改善箇所説明図

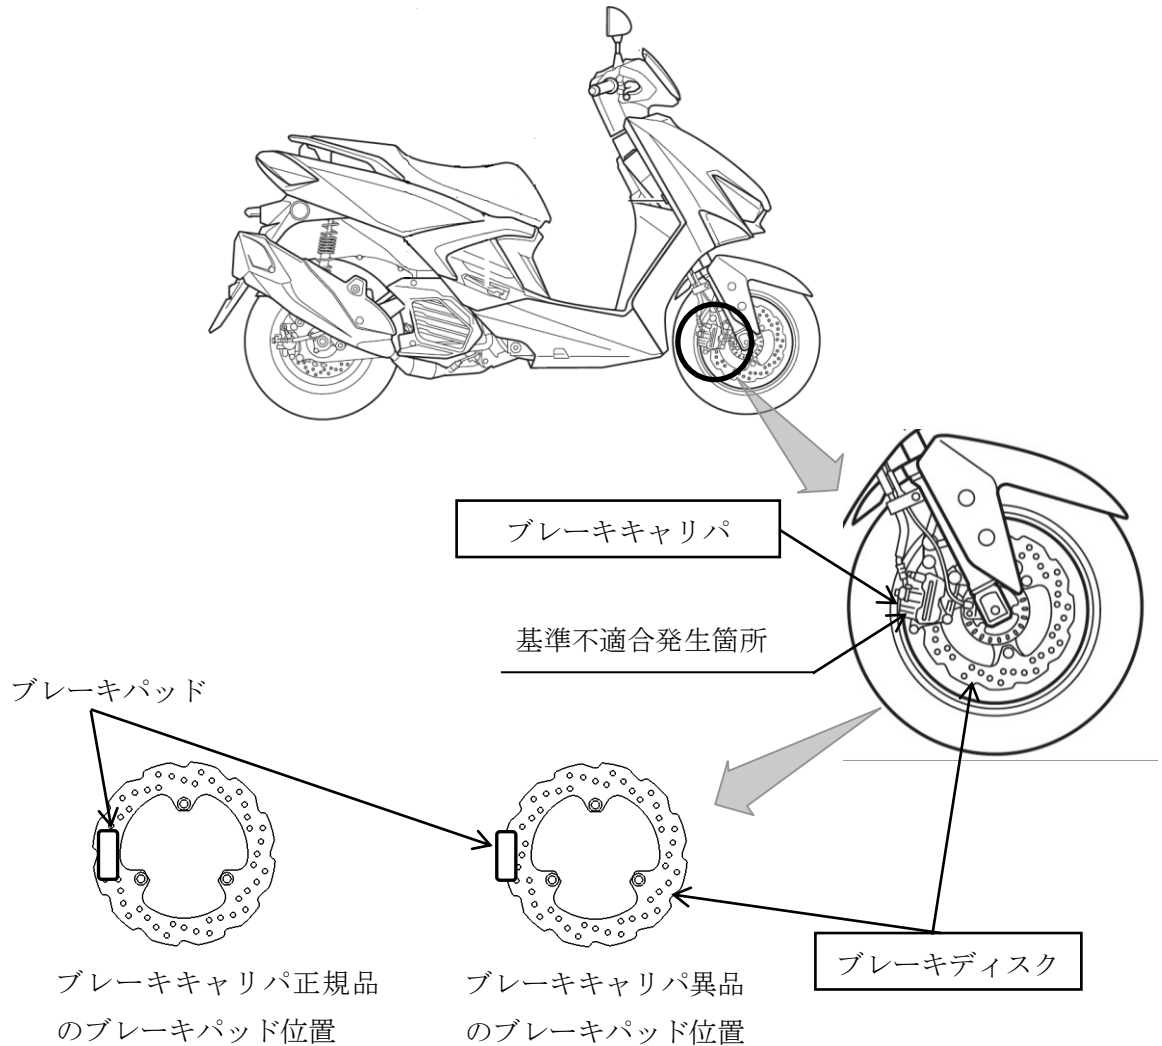
前輪の制動装置において、製造時の部品管理が不適切なため、異品のブレーキキャリパが組付けられたものがある。そのため、制動時において、正しい位置でブレーキパッドがブレーキディスクを押さえることができず制動力が低下し、最悪の場合、前輪のブレーキが効かなくなるおそれがある。

改善の内容：全車両、前輪のブレーキキャリパを点検し、異品が組付けられている場合は、ブレーキキャリパを正規品に交換するとともに前輪のブレーキディスクを新品に交換する。
